Bescheid

**über die Änderung und Ergänzung der
allgemeinen bauaufsichtlichen Zulassung
vom 6. März 2014**

Z-33.84-1399

Wärmedämm-Verbundsystem "LAIER WDVS EPS" nach ETA-12/0186

Anlage 7

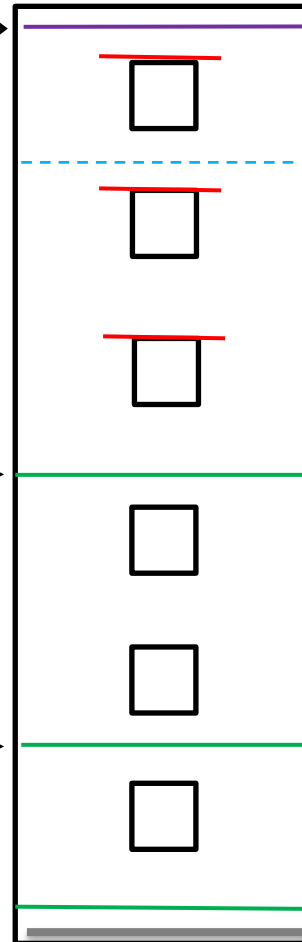
Für schwerentflammbare WDVS mit bis zu 300 mm dicken EPS-Platten müssen zusätzlich zu den in Abschnitt 4.6.2 enthaltenen Bestimmungen folgende konstruktiven Maßnahmen gegen eine Brandeinwirkung von außen ausgeführt werden (siehe Anlage 7):

1. ein Brandriegel an der Unterkante des WDVS bzw. maximal 90 cm über Geländeoberkante oder genutzten angrenzenden horizontalen Gebäudeteilen (z. B. Parkdächer u. a.).

2. ein Brandriegel in Höhe der Decke des 1. Geschosses über Geländeoberkante oder angrenzenden horizontalen Gebäudeteilen nach Nr. 1, jedoch zu dem darunter angeordneten Brandriegel mit einem Achsabstand von nicht mehr als 3 m. Bei größeren Abständen sind zusätzliche Brandriegel einzubauen.

3. ein Brandriegel in Höhe der Decke des 3. Geschosses über Geländeoberkante oder angrenzender horizontaler Gebäudeteile nach Nr. 1, jedoch zu dem darunter angeordneten Brandriegel mit einem Achsabstand von nicht mehr als 8 m. Bei größeren Abständen sind zusätzliche Brandriegel einzubauen

4. weitere Brandriegel an Übergängen der Außenwand zu horizontalen Flächen (z. B. Durchgänge, -fahrten, Arkaden), soweit diese in dem durch einen Brand von außen beanspruchten Bereich des 1. bis 3. Geschosses liegen.

Weiterhin ist ein Brandriegel (wie vorstehend beschrieben) maximal 1,0 m unterhalb von angrenzenden brennbaren Bauprodukten (z. B. am oberen Abschluss des WDVS unterhalb eines Daches) in der Dämmebene des WDVS anzuordnen. Dieser Brandriegel ist mit einem Klebemörtel vollflächig anzukleben; eine zusätzliche Verdübelung mit zugelassenen WDVS-Dübeln ist jedoch nur auszuführen, wenn sie zur Aufnahme der Lasten aus Winddruck (Windsog) benötigt wird.
